## Rapport de contrôle d'installations électriques à basse et à très basse tension

RÉF. 157/2024/74865/01:1

DATE DU CONTRÔLE 13/08/2024 (13:15 - 14:24)  
ADRESSE DU CONTRÔLE Avenue Decroly 1 - 7110 Houdeng-Goegnies

Adresse de l'installation Avenue Decroly 1 - 7110 Houdeng-Goegnies  
Type de locaux Unité d'habitation (appartement)  
Objet du contrôle Demande de permis de construire  
Propriétaire [REDACTED]  
Responsable des travaux [REDACTED]  
Dérogations applicables/appliquées Installations électriques domestiques ancien RGIE (8.2.2.)

Schéma(s) unifilaire(s) de l'installation

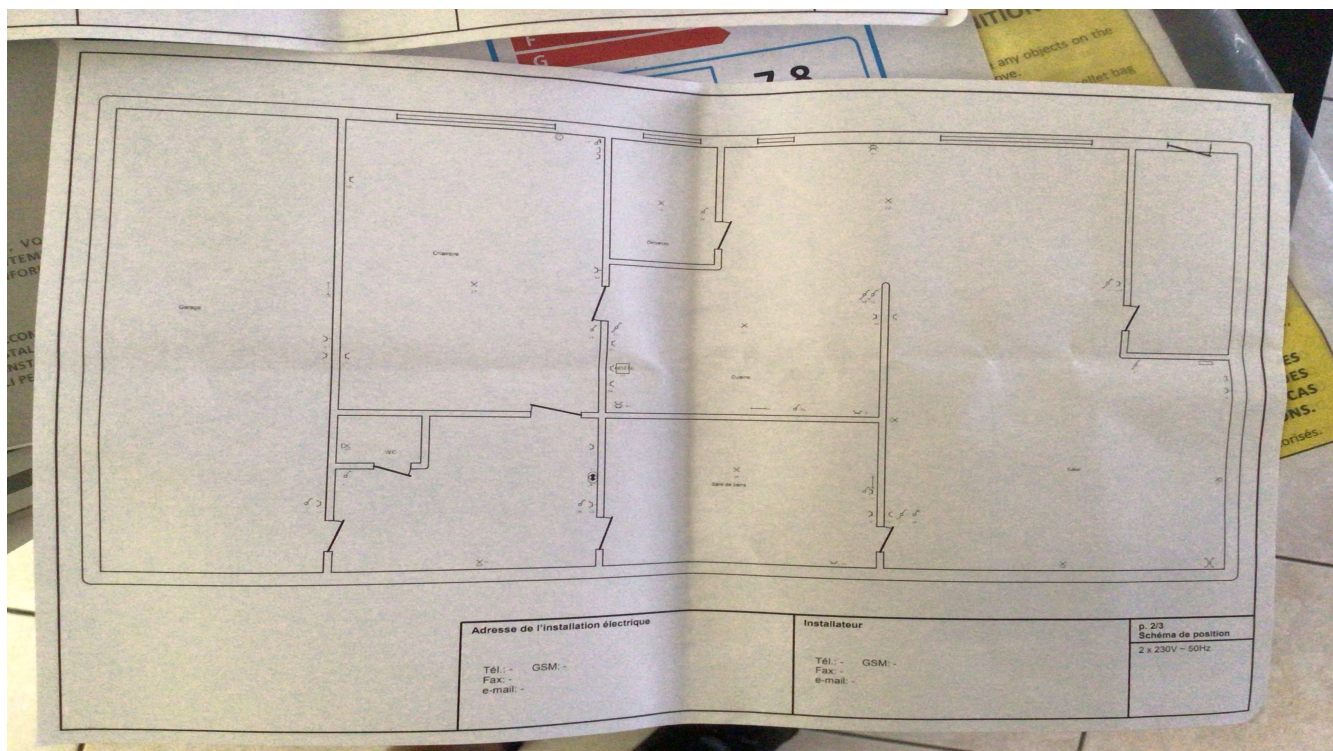
- Les schémas unifilaires et plans de position ne correspondent pas à la réalité. - 3.1.2.;6.4.6.;6.5.7.;9.1.2.
- Les schémas unifilaires et plans de position ne sont pas conformes. - 3.1.2.;6.4.6.;6.5.7.;9.1.2.
